ADENDO – PARECER ÚNICO Nº 142/2015 – Protocolo SIAM

INDEXADO AO PROCESSO: Licenciamento Ambiental	PA COPAM: 00012/1988/023/2008	PU: SUPRAM CM nº. 142/2015	
FASE DO LICENCIAMENTO: LO (Certificado de LO nº. 148/2008)	VALIDADE DA LICENÇA: 17/12/2015		
PROCESSOS VINCULADOS CONCLUÍDOS:	PA COPAM:	SITUAÇÃO:	
EMPREENDEDOR: VALLOUREC MINERAÇÃO LTDA	CNPJ: 22.931.380/0001-10		
EMPREENDIMENTO: VALLOUREC MINERAÇÃO LTDA.	CNPJ: 22.931.380/0001-10		
MUNICÍPIO: Brumadinho/MG	ZONA: Rural		
COORDENADAS GEOGRÁFICA (SAD-69): 23K	Y 7772556 X 607783		
LOCALIZADO EM UNIDADE DE CONSERVAÇÃO: <input type="checkbox"/> INTEGRAL <input type="checkbox"/> ZONA DE AMORTECIMENTO <input checked="" type="checkbox"/> USO SUSTENTÁVEL <input type="checkbox"/> NÃO			
NOME: APA SUL RMBH			
BACIA FEDERAL: Rio São Francisco DNPM: 8589/1942	BACIA ESTADUAL: Rio Paraopeba SUB-BACIA:		
CÓDIGO: A-05-03-7 A-05-04-5 A-02-04-6 A-05-01-0	ATIVIDADE OBJETO DO LICENCIAMENTO (DN COPAM 74/04): Barragem de contenção de rejeitos / resíduos Pilhas de rejeito / estéril Lavra a céu aberto com tratamento a úmido minério de ferro Unidade de tratamento de minerais UTM	CLASSE 6

1 INTRODUÇÃO

Figura 1: Nova proposta apresentada pelo empreendedor (em cinza) para a área de influência das cavidades. A área de influência definida pela SUPRAM nº PU nº106/2015 está delimitada em amarelo.

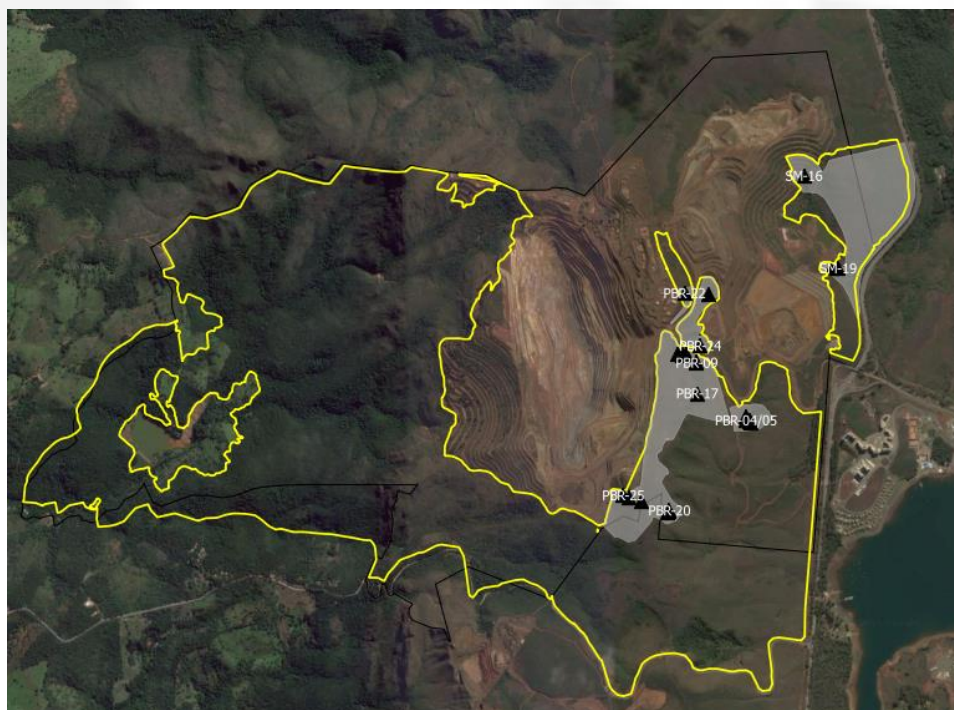
Os critérios utilizados na nova proposta apresentada pelo empreendedor para a área de influência das cavidades incluem a distribuição de morfo-espécies troglóbias, a distribuição do meio superficial subterrâneo e a presença da vegetação no entorno das cavidades. Esses critérios foram utilizados buscando-se a manutenção da conectividade subterrânea e superficial, de maneira a manter o fluxo gênico entre as populações subterrâneas e também entre aquelas do meio epígeo (troglóxenos e acidentais).

A nova proposta apresentada pelo empreendedor está representada na figura 1 e será aqui tratada por grupos de cavidades.

Figura 2: Área de influência das cavidades do grupo 1 definidas no PU nº 106/2015 (em amarelo) e nova proposta apresentada pelo empreendedor (em cinza). A área de ampliação da pilha de estéreis está representada em vermelho.

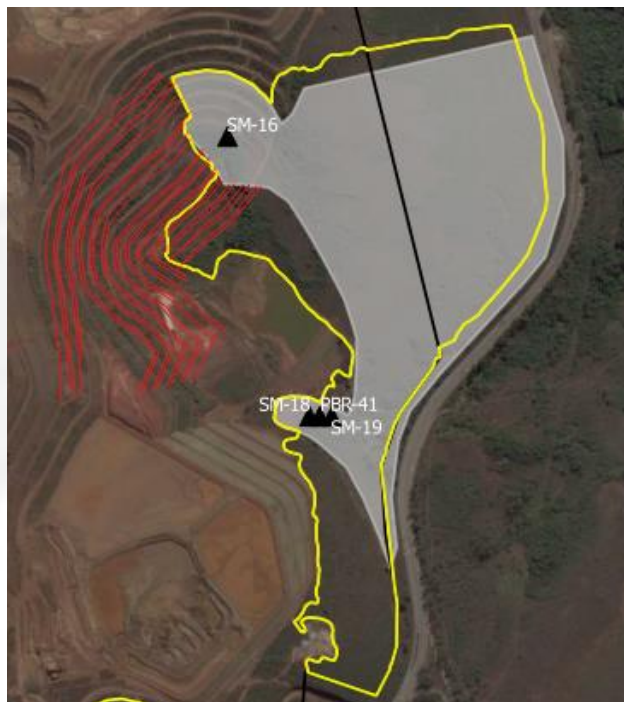
O empreendedor concordou em agrupar essas cavidades em uma única área de influência. Entretanto, a fim de compatibilizar as atividades da mina com a manutenção do entorno dessas cavidades, o mesmo propõe a redução dos limites norte e noroeste, assim como a exclusão da região situada a sul, próxima a barragem, conforme demonstrado na figura 2. Essas modificações representam uma redução de 11,728 ha na área de influência definida pela SUPRAM Central.

Para ampliação da pilha estão previstas a supressão da vegetação e obras de terraplanagem na área delimitada em vermelho na figura 2. Questionado quanto à autorização para supressão vegetal no entorno de 250 metros da cavidade SM-16, o empreendedor apresentou autorização (Processo de APEF nº 09.01.03.00977/05) emitida pelo Instituto Estadual de Florestas em 10/01/2006, revalidada 4 vezes (1ª revalidação em 10/07/2006, 2ª revalidação em 01/02/2008, 3ª revalidação em 29/10/2008 e 4ª revalidação em 11/03/2009) com validade até 17/12/2015. O mesmo também apresentou mapa contendo a área autorizada por meio deste documento para supressão vegetal no empreendimento. O processo de APEF não foi localizado no núcleo regional de regularização ambiental de Belo Horizonte para verificação desta informação.

O principal impacto decorrente da alteração proposta para a área de influência dessas cavidades é a perda de habitat para troglófitos e acidentais, e provavelmente uma redução no

aporte de nutrientes por esses organismos para o interior dessas cavidades. Outro possível impacto associado a operação da pilha é a emissão de particulados e seu acúmulo no interior dessas cavidades, o que pode ocasionar mudanças nas suas condições microclimáticas. Será condicionante deste parecer único a realização de monitoramento de particulados sólidos no interior e entorno dessas cavidades.

Conforme supracitado, o empreendedor pretende realizar novas intervenções, tais como a supressão de vegetação bem como dispor estéril em área próxima a cavidade que encontra-se dentro da área de influência proposta pela Supram Central da cavidade denominada SM- 016. Diante disso, a equipe técnica discorda da proposta de área de influência apresentada pelo empreendedor por se configurar como uma nova intervenção na área de influência.

Oportuno ressaltar que a área de influência da cavidade SM-16 já se encontra irreversivelmente impactada pela presença de canaletas de drenagem, o que alterou sua dinâmica hídrica de modo permanente. O impacto sobre essa cavidade irá persistir independente da definição de uma área de proteção no seu entorno, visto que a permanência das canaletas é imprescindível para a estabilidade da pilha de co-disposição de estéril/rejeito. A função do dreno é de evitar a saturação do maciço e a instabilidade da estrutura. Para a linha de saturação e surgências no pé de uma pilha de estéril deve-se recorrer ao uso de drenos. Os drenos devem ser construídos ou prolongados de modo que as águas de infiltração possam sair sem causar erosão na pilha.

Portanto, caso seja de interesse do empreendedor poderá ser solicitada a análise de implantação de estruturas dentro da área de influência das cavidades, mediante licenciamento ambiental. Será alvo de condicionante que o empreendedor apresente estudos técnicos comprovando que não haverá impacto negativo irreversível na área de influência da cavidade SM-16 em função da instalação do dreno de fundo e da ampliação da pilha de co-sisposição de rejeitos. Do contrário, o mesmo deverá apresentar proposta de compensação espeleológica para autorização para intervenção na área de influência desta cavidade.

Figura 2: Área de influência apresentada pelo empreendedor (em cinza) para as cavidades com ocorrência de morfo-espécies troglóbias. A área de influência definida pela SUPRAM nº PU nº106/2015 está delimitada em amarelo. A Reserva Legal do empreendimento está representada em verde.

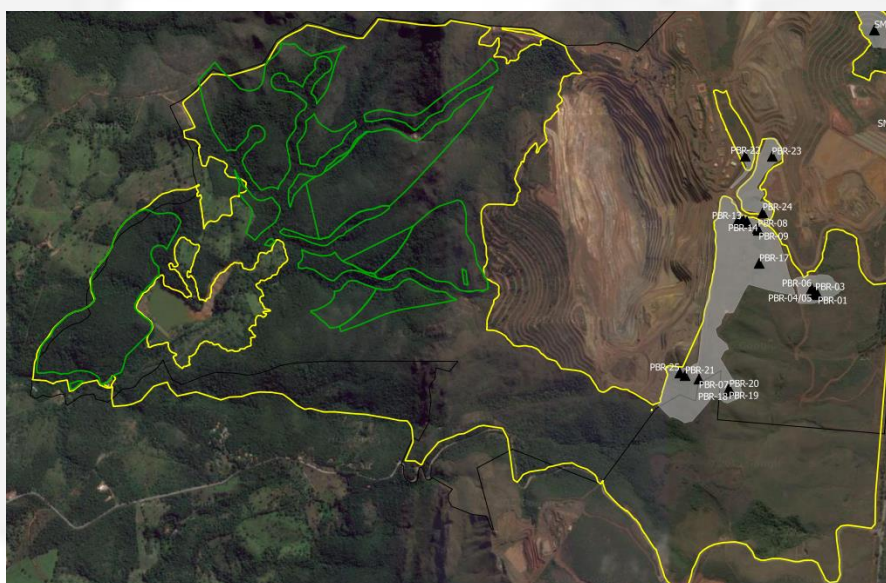
Para assegurar a manutenção do fluxo gênico entre as populações troglóbias encontradas nas cavidades da Mina Pau Branco, o empreendedor propõe a união das cavidades PBR-07, PBR-08, PBR-09, PBR-10/11, PBR-12, PBR-13, PBR-14, PBR-16, PBR-17, PBR-18, PBR-19, PBR-20, PBR-21 e PBR-25 em uma única área de influência, conforme demonstrado na figura 3. As cavidades PBR-01, PBR-02, PBR-03, PBR-04/05 e PBR-06 foram reunidas em outro grupo de cavidades, isolado do primeiro por uma estrada secundária de acesso à mina.

Além disso, o empreendedor também propôs delimitar a área de influência dessas cavidades pelos limites do compartimento de canga (figura 3), meio pelo qual acredita-se que haja o trânsito da fauna subterrânea.

A equipe técnica da SUPRAM Central discorda da proposta apresentada, em razão da ocorrência de morfo-espécie troglóbia (*Pseudosinella* sp.1) nas cavidades PBR-03, PBR-04/05, PBR-06, PBR-07, PBR-12, PBR-14, PBR-16, PBR-18, PBR-19, PBR-20, PBR-21 e PBR-25, e mantém a opinião de que essas cavidades devem estar reunidas em uma única área de influência. Além disso, essa proposta também não considerou a ocorrência de canalículos no itabirito, meio pelo qual também é possível o trânsito da fauna subterrânea.

Com relação ao aporte de nutrientes por troglótenos e acidentais, o documento apresentado não trouxe elementos técnicos que permitam assegurar que o tamanho e a configuração espacial proposta para a área de influência dessas cavidades é adequada para a manutenção de populações fonte desses organismos no local.

Assim, a equipe técnica da SUPRAM Central mantém a opinião de que a área de influência dessas cavidades deve ser delimitada de maneira a manter a maior conectividade estrutural possível entre a vegetação do entorno dessas cavidades e a área de reserva legal do empreendimento, representada por uma ampla área de vegetação bem conservada, e que constitui uma fonte de habitat potencial para os quirópteros e anfíbios. Entretanto, diferente do proposto no Parecer Único nº 106/2015, a área de reserva legal do empreendimento foi excluída da área de influência dessas cavidades por se tratar de uma área já protegida por instrumento jurídico diverso (Lei Federal nº 12.651/2012 e Lei Estadual nº 20.922/2013).

A equipe técnica da SUPRAM Central também concorda com a exclusão do limite oeste anteriormente proposto para a área de influência dessas cavidades, em função do substrato geológico dessa porção ser formado por filitos e xistos do grupo Nova Lima e também em função da existência de outras cavidades neste trecho (ver tópico 3 abaixo) cuja preservação das respectivas áreas de influência deverá manter a conectividade entre a área de influência das cavidades do grupo 2 e a área de reserva legal do empreendimento. O empreendedor informou que no momento não pretende realizar nenhum tipo de intervenção nesta área. Entretanto, será condicionante deste parecer único a apresentação de estudo para a definição da área de influência de todas as cavidades ainda não avaliadas.

Figura 3: Mapa geológico da mina Pau Branco com a distribuição das litologias presentes na área. O compartimento de canga está representado em marrom. Fonte: Estudo entregue pelo empreendedor.

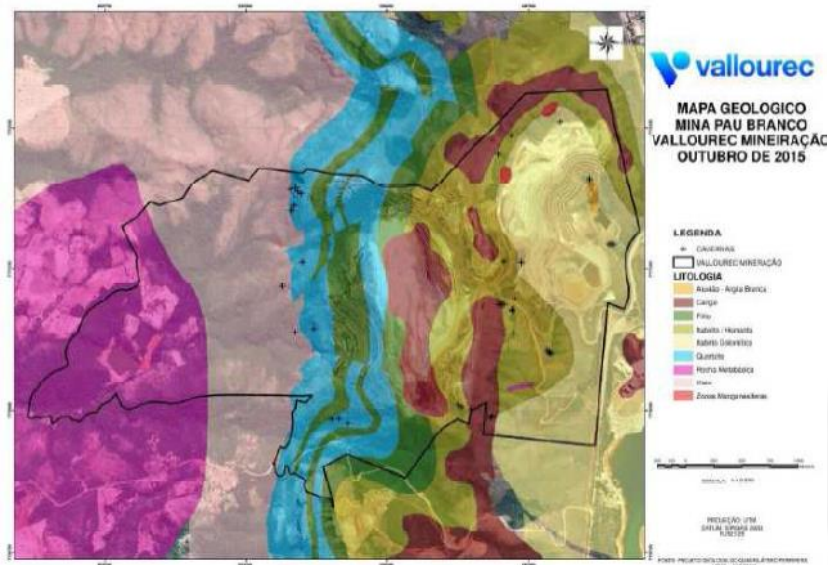
- O aporte de material vegetal e detritos é assegurado pela manutenção da bacia de contribuição hídrica superficial, já estabelecida como limite para a área de influência considerando o meio físico. Com relação às raízes, a área de influência das cavidades também foi definida a partir dos critérios para o meio físico, pois abrange a totalidade da superfície do solo sobre as cavidades e uma faixa de 20 metros do seu entorno.

- A área de influência definida a partir dos parâmetros adotados para o meio físico (acrescida de uma faixa de 20 metros) é suficiente para a manutenção da ocorrência de troglótenos e acidentais (representados, respectivamente, pelos quirópteros e pelos anfíbios) no local. De acordo com o empreendedor, tal afirmação justifica-se considerando que os quirópteros utilizariam o entorno das cavidades apenas como um ponto de passagem dentro do seu território mais amplo. Já os anfíbios apresentam território restrito, de maneira que o entorno imediato proposto para as cavidades seria suficiente para abrigá-los.

Figura 5: Proposta da SUPRAM Central para a área de influência das cavidades da Mina Pau Branco

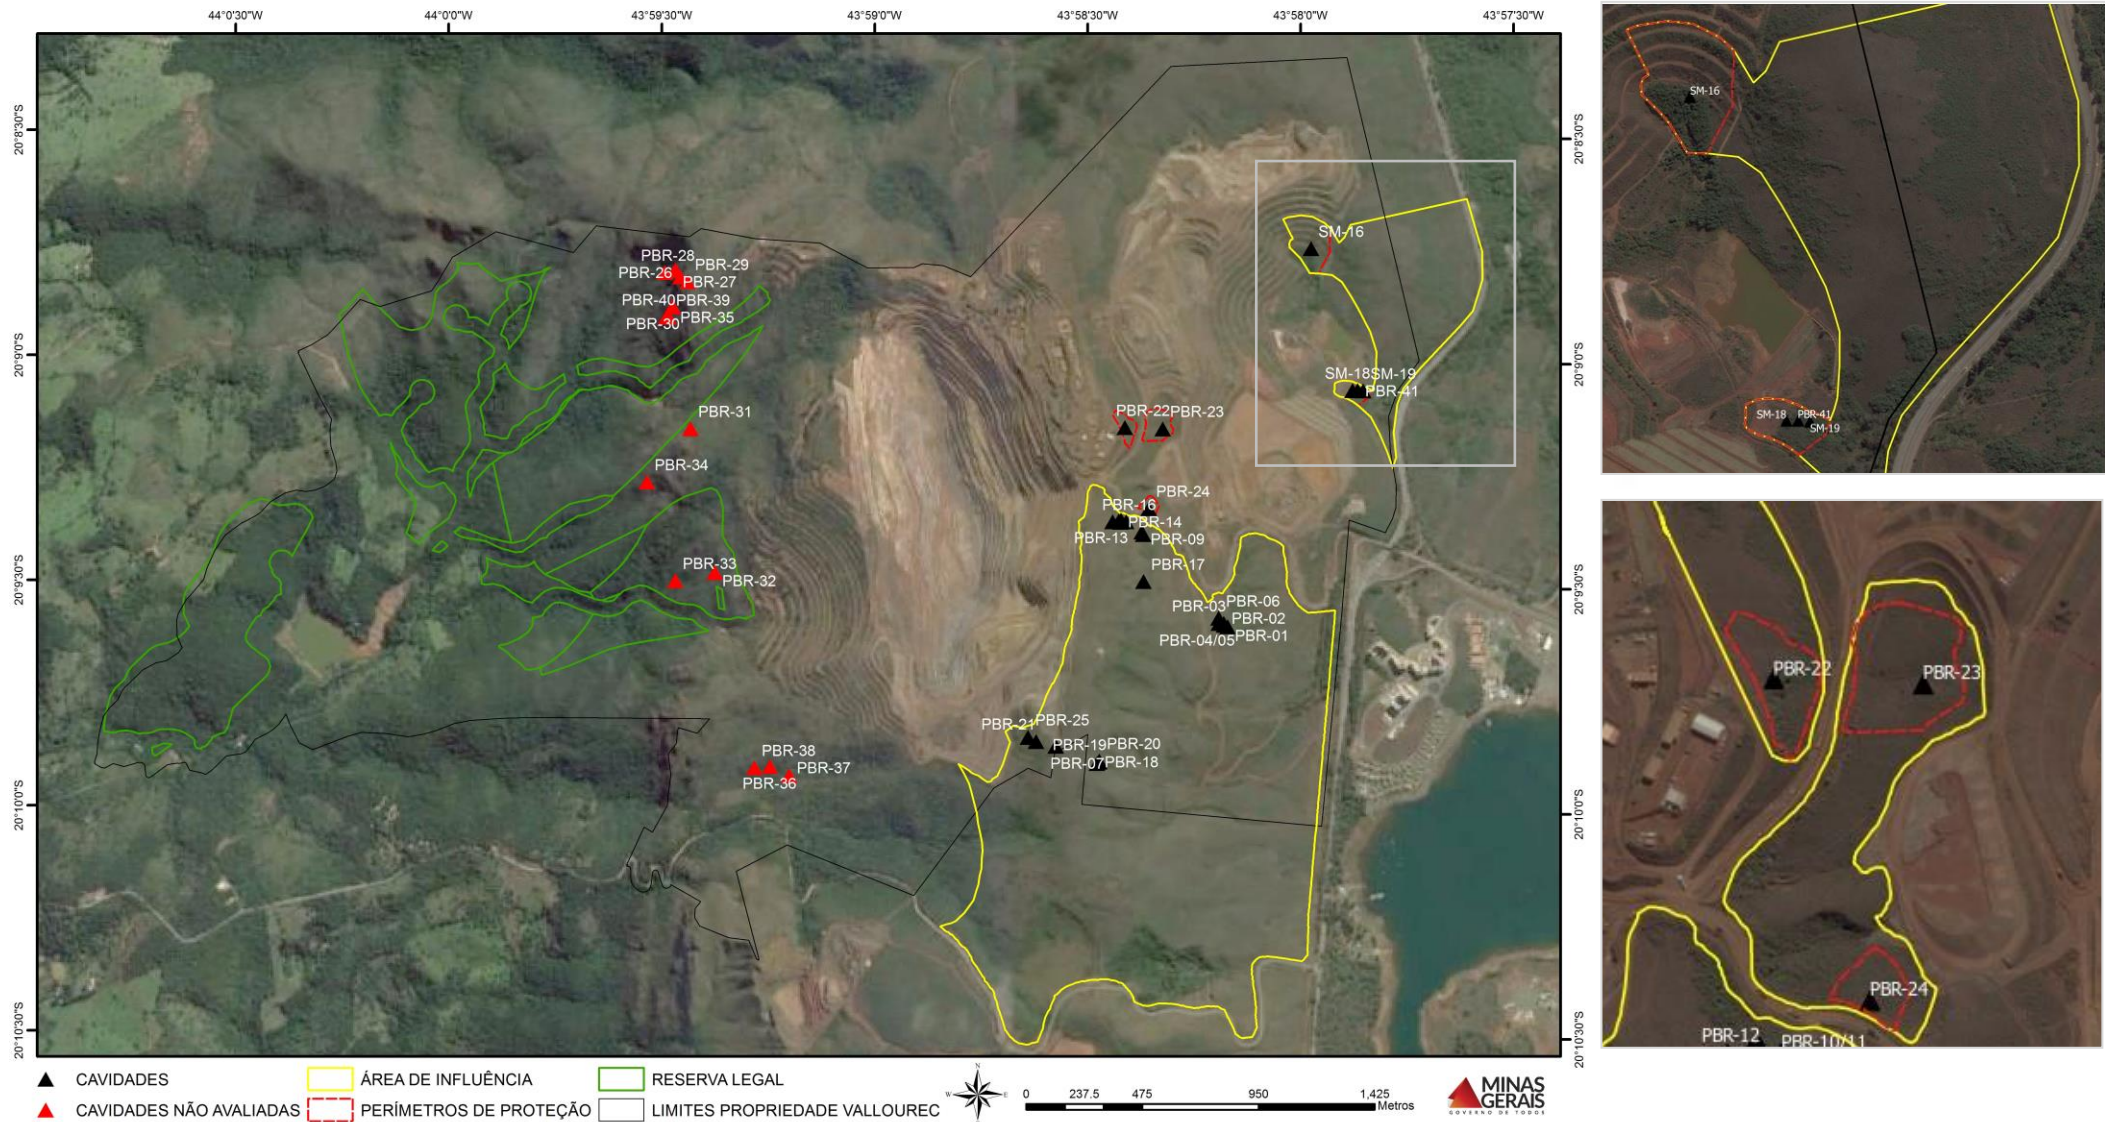
Com relação ao exposto sobre a área de influência das cavidades, a equipe técnica da SUPRAM Central propõe as seguintes retificações no Parecer Único nº 106/2015:

- Exclusão da área de reserva legal dos limites definidos na área de influência das cavidades do grupo 2, uma vez que essa área já se encontra protegida pela Lei Federal nº 12.651/2012 e pela Lei Estadual nº 20.922/2013;
- Exclusão da área inserida entre o intervalo dos vértices 53 a 218 da área de influência das cavidades do grupo 2, considerando a existência de outras 13 cavidades nessa área e cuja preservação das respectivas áreas de influência poderá manter a conectividade entre a área de reserva legal do empreendimento e as cavidades do grupo 2.

A proposta final da SUPRAM Central para a área de influência e perímetro protetivo das cavidades da mina Pau Branco é representada na figura 5. Ressalta-se que, diante de fatos novos, embasados por estudos técnico-científicos, a área de influência dessas cavidades poderá ser revista a qualquer momento, mediante análise da SUPRAM Central e aprovação pelo COPAM.
